VERSLAG VAN EEN niet-HUISHOUDELIJKE ELEKTRISCHE LAAGSPANNINGSINSTALLATIE

1.- IDENTIFICATIE - INLICHTINGEN					
* Datum onderzoek		26/07/2023	Verslag nummer	JL2023_0154	
* Plaats van het onderzoek		Sint-Truidensesteenweg 15, 3440 Zoutleeuw			
* Gebruiker van de installatie		STAD ZOUTLEEUEW AEN DEN HOORN 1 – 3440 ZOUTLEEUEW			
* Aanwezige personen		Vandenborne Dries			
* Installateur		ELECTRA-VAN WESEMAEL N.V. Brusselsebaan 287 9320 Aalst-Erembodegem			
* DNB		EAN	/		
* Teller N°	44807497-1998	Index dag	27199,5	Index nacht	18183,7
* Volgende controle uiterlijk voor		Zie besluitvorming 6.2

Rijkswachtbrigade + 2 rijkswachtwoningen
Zoutleeuw - St. Truidensesteenweg

- **Bord B1 :** zie principeschema nr / dd.20/04/2001 in bijlage;

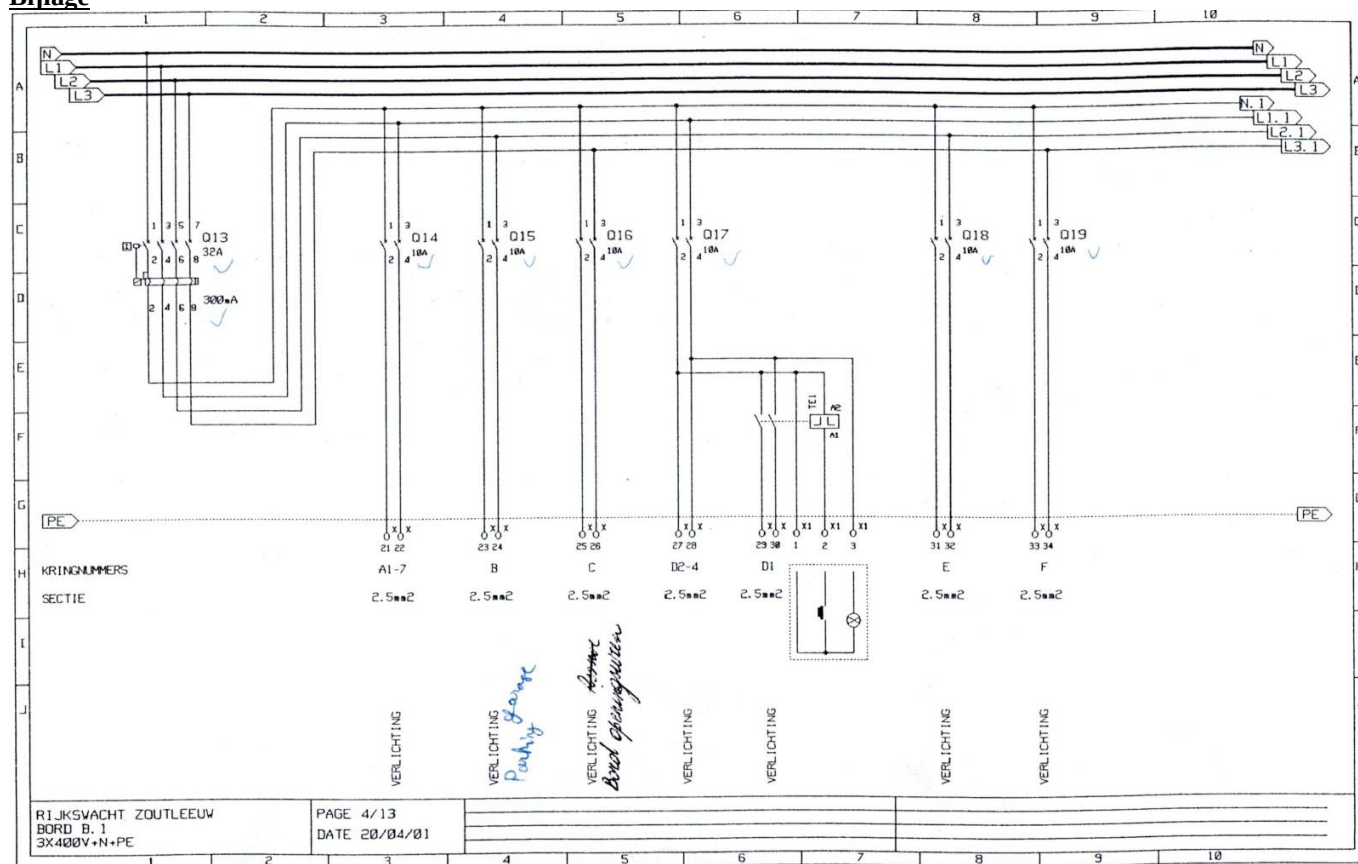
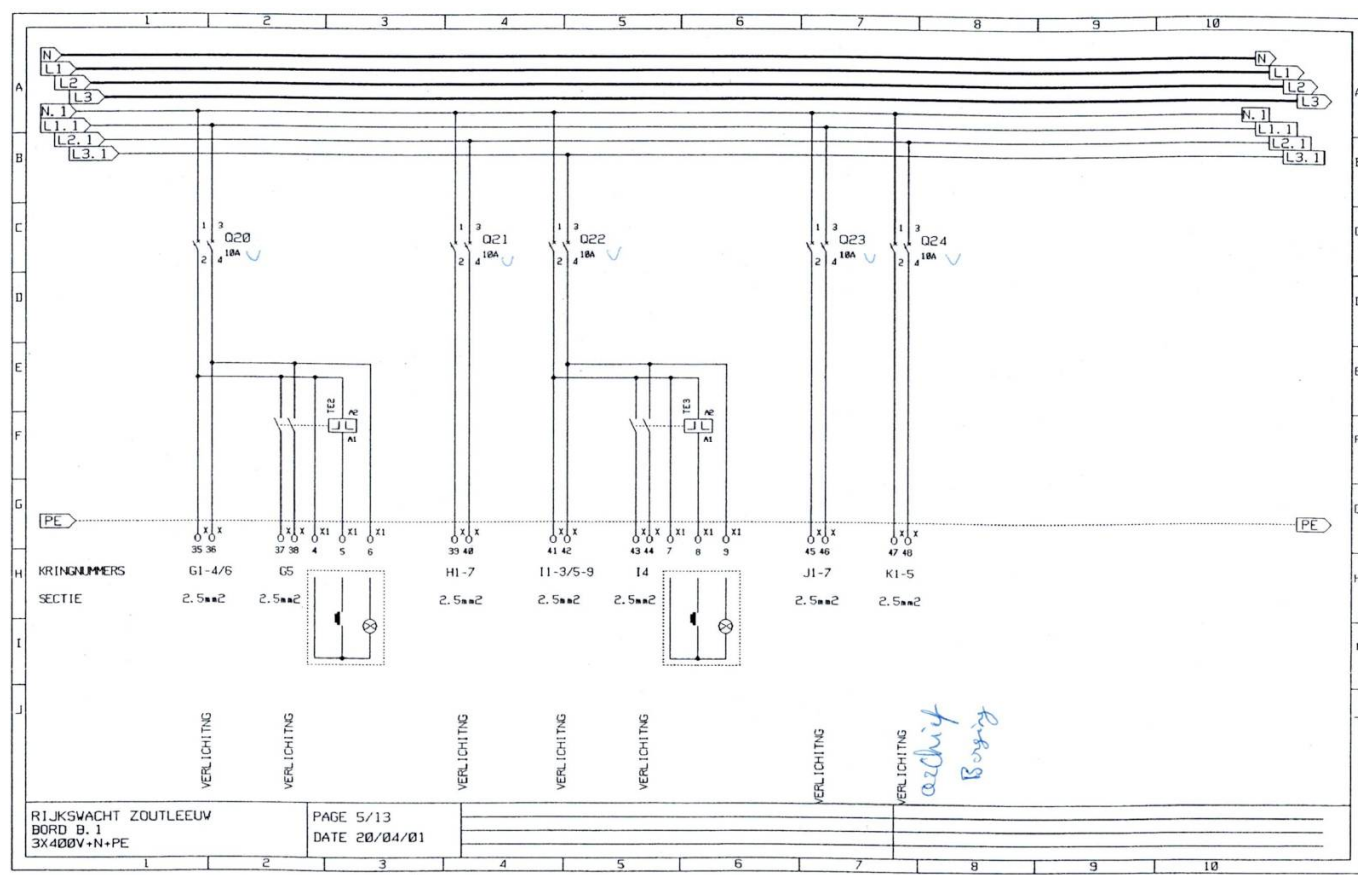
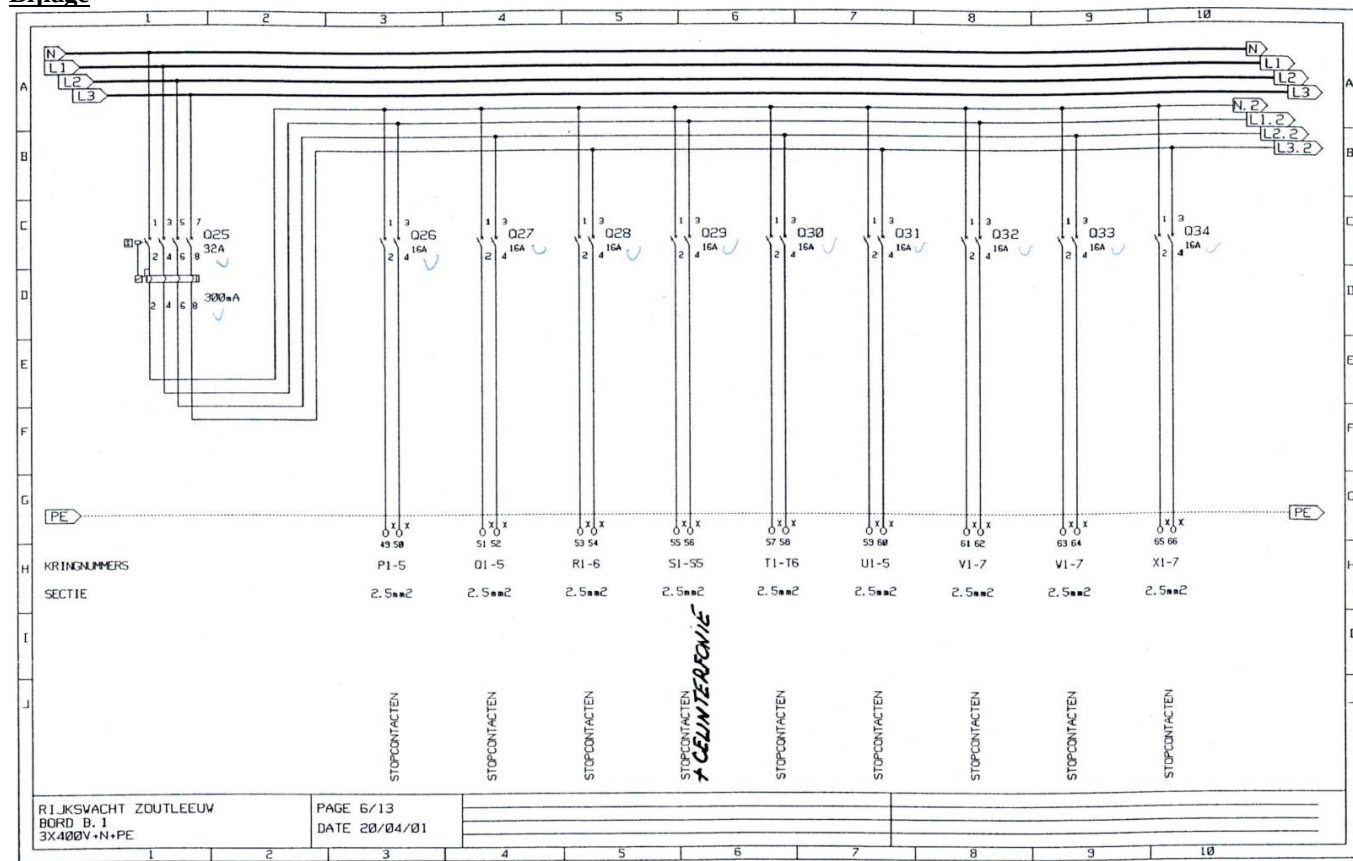
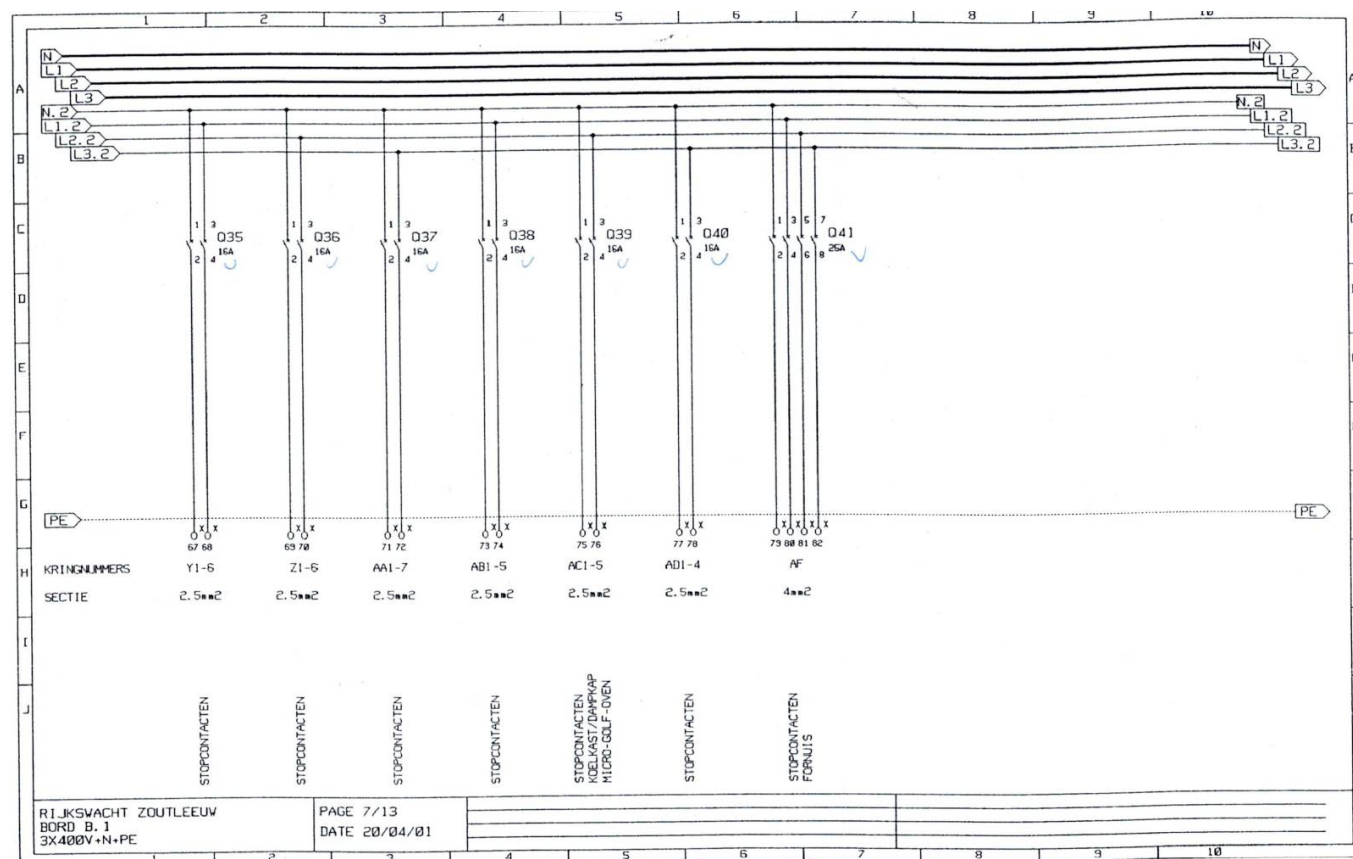
5.2	Schema's aanpassen aan de werkelijke installatie (3.1.2.1.a) (Eendraadsschema's - Situatieplan)
5.3	TT-net: De differentieelstroominrichtingen dienen te voldoen aan (één van) volgende kenmerken : type A of B / CEmarkering / aanduiding "3000A ; 22,5 kA ² s" / energiebeperkende klasse 3 / verzegelbaar aan ingangsklemmen. (5.3.5.3, 5.3.5.5)

5.4	Equipotentiaal verbindingen: continuïteit niet verzekerd. (4.2.3.2) Niet alle beschermingsgeleiders zijn aangesloten (5.4.3.6)
5.5	In stroombanen met nulgeleider is de blauwe kleur voorbehouden voor de nulgeleider. (5.1.6.2) (stroombanen na te kijken.. voorbeeld Q71)

Rijkswachtbrigade ONTWERP
Elektrische installatie : STERKSTROOM +
ZWAK STROOM

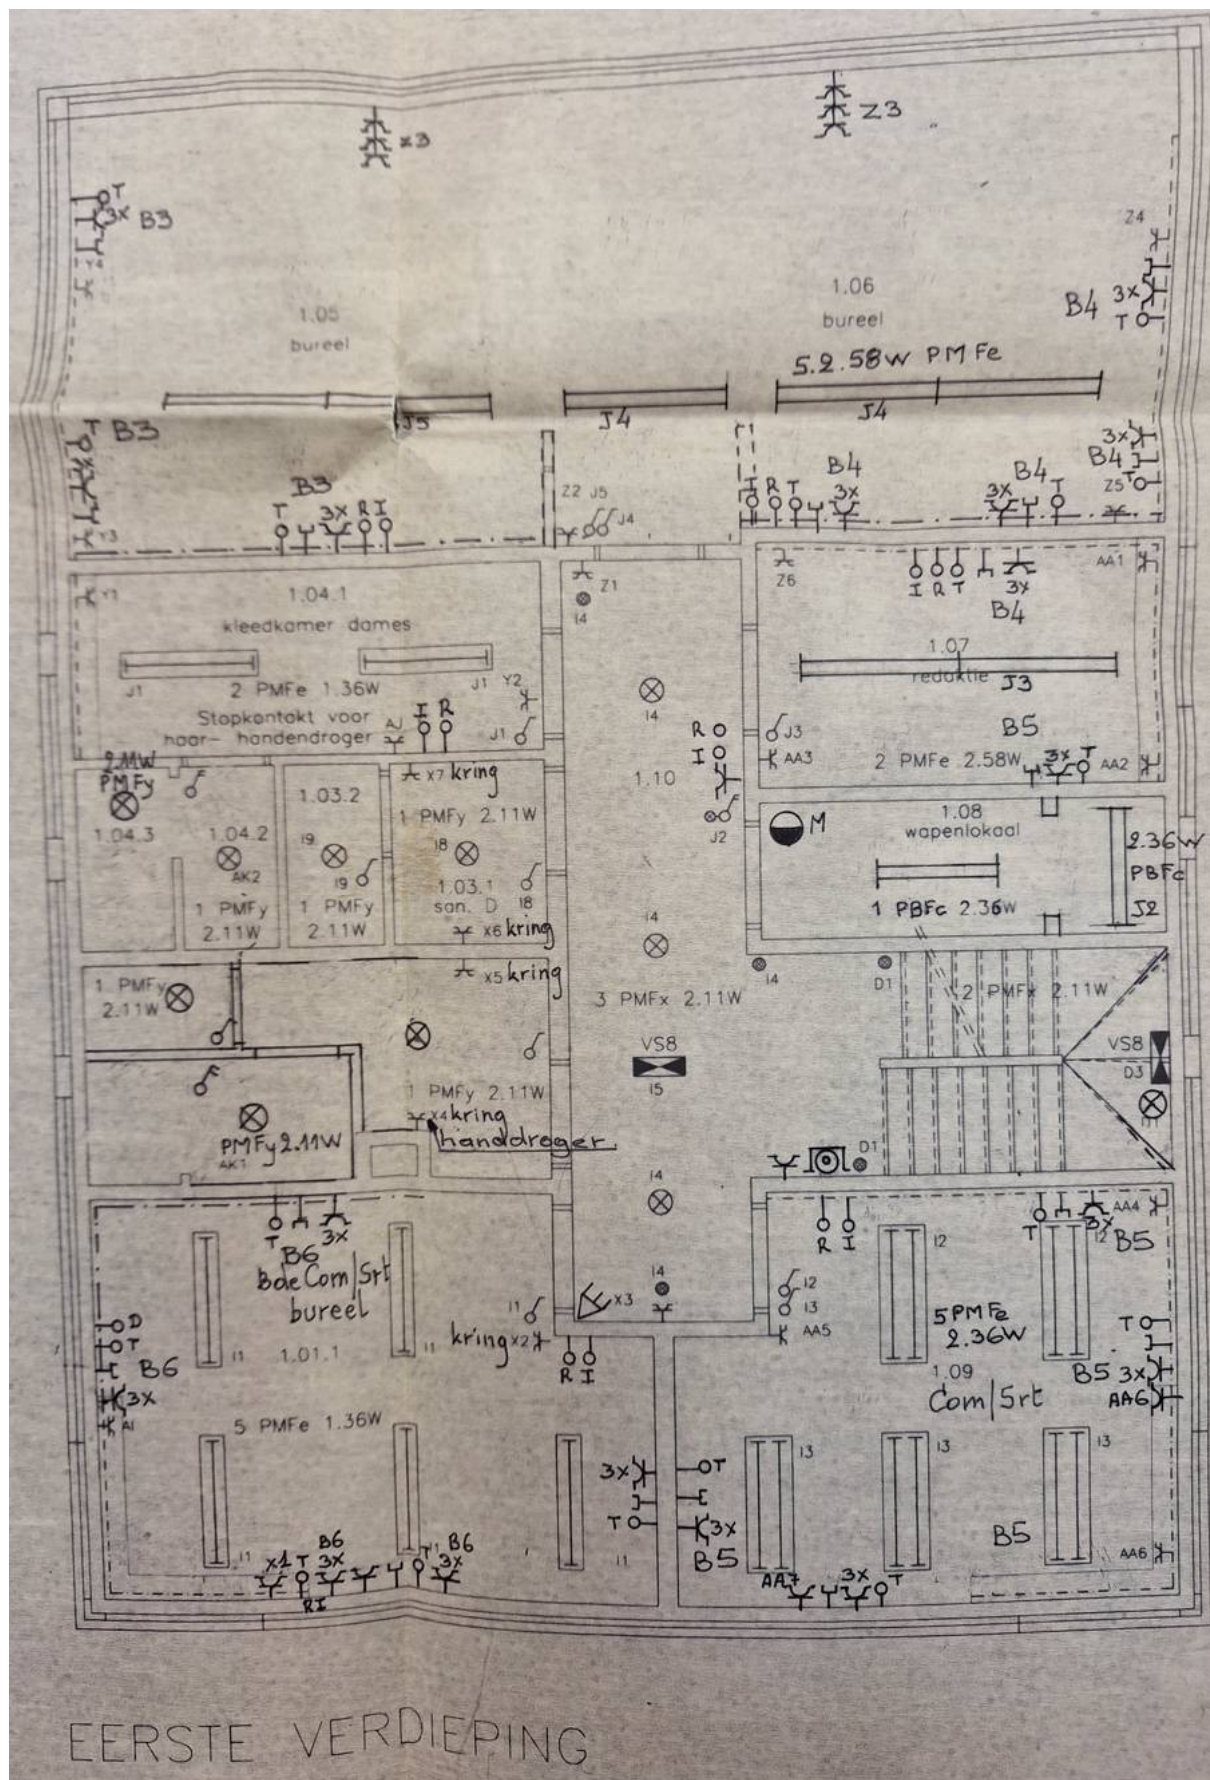
5.- VASTGESTELDE INBREUKEN	
5.1	Risicoanalyse veiligheidsinstallaties volgens 5.5 – Boek 1 en/of kritische installaties volgens 5.6 – Boek 1 kon niet worden voorgelegd. (9.1.1). Plan van veiligheidsinstallaties en/of kritische installaties dient te worden voorgelegd. Situatieplan met evacuatiewegen dient te worden voorgelegd. Situatieplan van de aardverbindingen. Het eendraadsschema en het situatieplan, moeten de aanwezigheid van de aardverbinding en de plaats van de aardingsonderbreker vermelden. (5.4.2.1.)
